# RAPORT DE EXPERTIZĂ TEHNICĂ

“Canalizare și stație de epurare în sistem centralizat din comuna Frătăuții Noi, județul Suceava”

AUGUST - 2022

Nr. 06/16.08.2022  
Expert: Dr. ing. Doru Ciocan  
Atestat MDRAP, domeniile Is și It, toate cerințele  
Nr. 09581

Fig. 2 Cămin CM 231

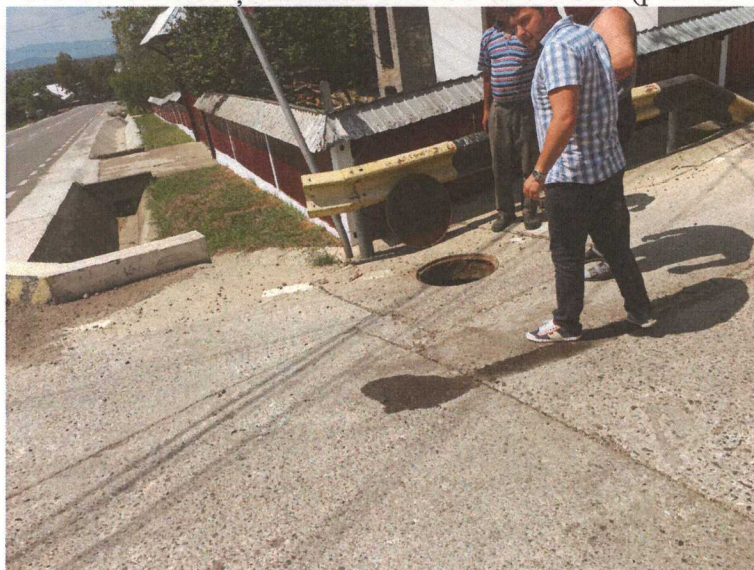
- Prin Proiectul Tehnic nr. 007-08/2015, drumul comunal în zona Carpeni a fost modernizat prin betonare, constructorul nu a executat lucrările ținând cont de rețeaua de canalizare existentă și tronsonul dintre căminul CM 231 și căminul CM 232 este blocat (probabil cu beton);

- **Refacerea tronsonului dintre căminele CM 231 spre CM 230 înfundat cu beton;**
- **Curățarea, dacă e posibil, a betonului din căminul CM 219 și pe tronsonul spre căminul CM 220, dacă nu e posibil se va reface și acest tronson;**

Fig. 13 Plăci cu rame și capace neaduse la cota drumului

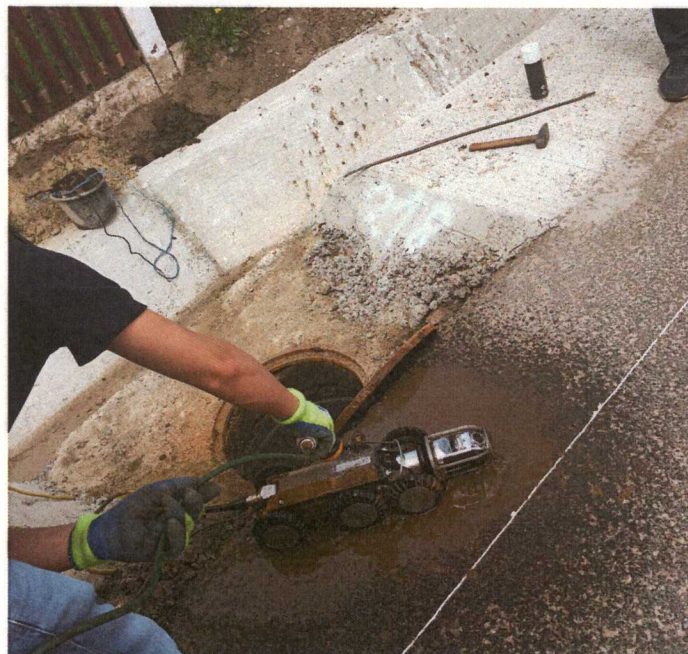
- Pe drumul județean DJ 291 A căminele nu sunt aduse la cota drumului reabilitat;

- **Aducerea la cota terenului amenajat a tuturor căminelor de canalizare, inclusiv a celor acoperite cu asfalt, balast, pământ sau beton;**
- **Finalizarea execuției lucrărilor și punerea în funcțiune (probe) a Stației de Epurare;**

Fig. 17 Stația de epurare Adipur 1300BM

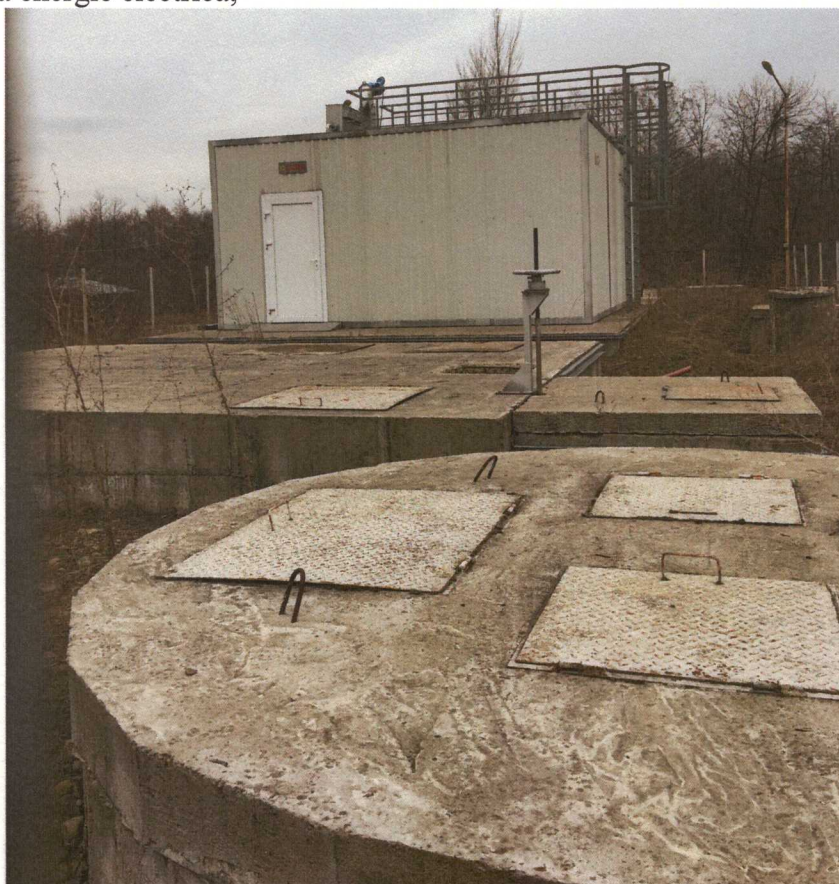
- În Proiectul Tehnic se prevede stație de epurare tip Resetilovs (sistem de aerare cu bule fine și biofilm fixat pe dispozitive de susținere flotante), în realitate este montată parțial stație de epurare cu aceleași caracteristici și performanțe tip ADISS Baia Mare (sistem de aerare cu bule fine și biofilm liber în masa apei uzate – Adipur 1300BM), baza Dispozitiei de santier nr.5074/06.10;

- În Proiectul Tehnic se prevede amplasarea stației de epurare lângă podul de peste râul Suceava, dar prin Proiectul nr. 115/2013, Stația de Epurare se reamplasează pe amplasamentul actual, fără să fie realizată și racordarea la energie electrică;
